ZP.271.1.04.2017

Uporządkowanie nabrzeży rzeki Wisły- Skomunikowanie terenów rekreacyjnych - Rozbudowa ul. Sportowej

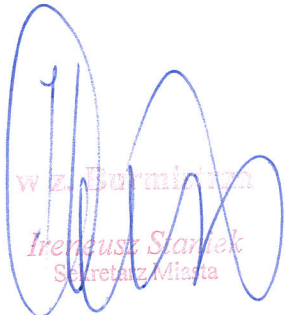
Proszę o zestawienie (tabelaryczne) dotyczące materiałów "przynajmniej" najważniejszych potrzebnych do realizacji powyższego zadania.

Przykład - w opisie technicznym nadmieniają Państwo, iż potrzebnych jest 41szt opraw CUDDLE LED 72W natomiast w załączonym przedmiarze jest podanych 42sztuki owych opraw.

Pierwszy słup oświetleniowy oznaczony O-1 jest dwuramienny z dwoma oprawami Cuddle LED 72W
